改善箇所説明図

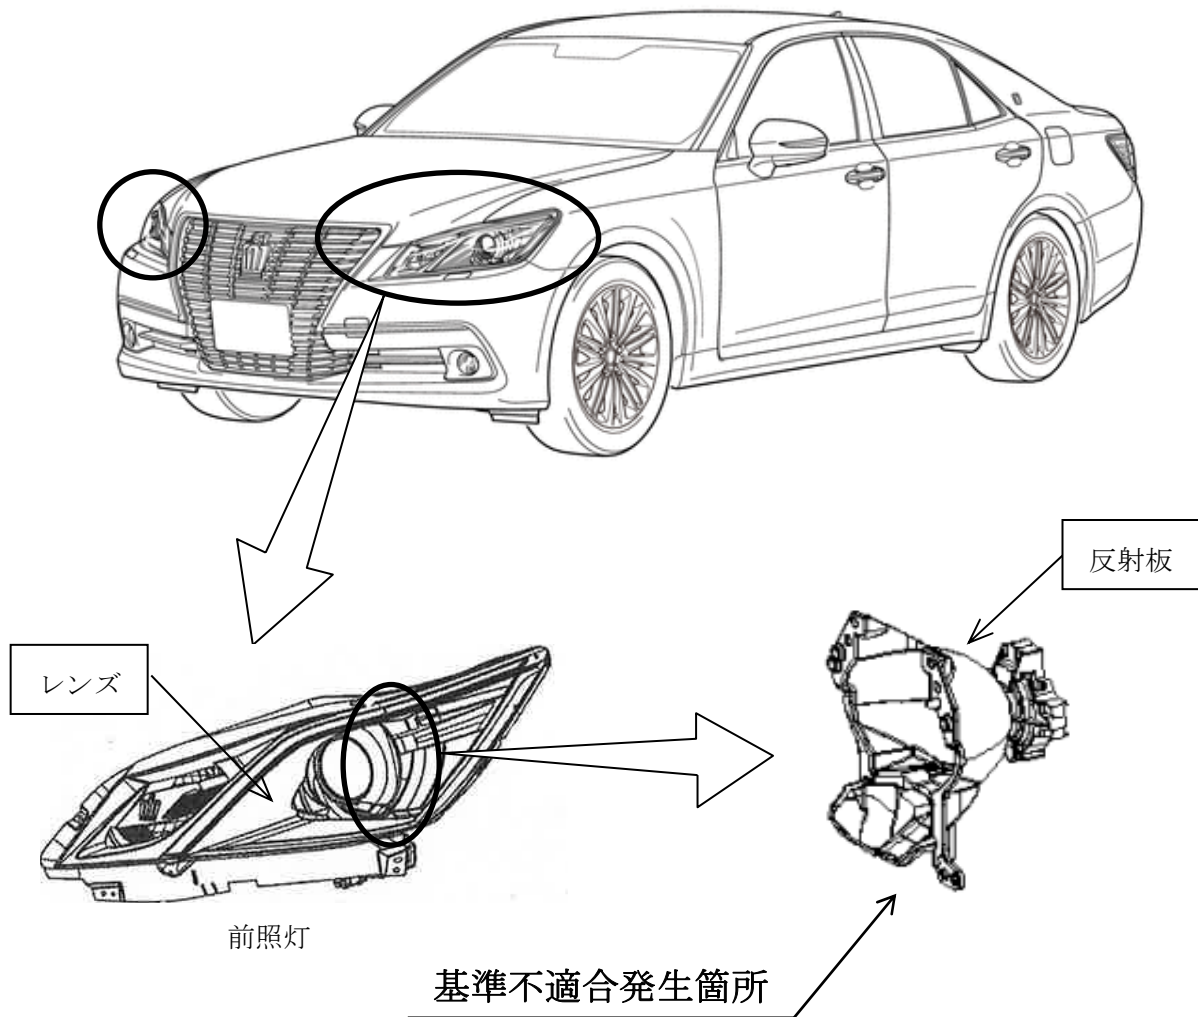
前照灯において、タクシー用途等で使用する際、想定を超えて長時間点灯し続けると、バルブからの熱と紫外線により反射板のアルミ蒸着が剥離することがある。そのため、そのまま使用を続けると、集光不足となり、光度が徐々に低下し、最悪の場合、保安基準第32条（前照灯の基準）を満足しなくなるおそれがある。

全車両、前照灯の反射板を対策品に、レンズを新品に交換する。
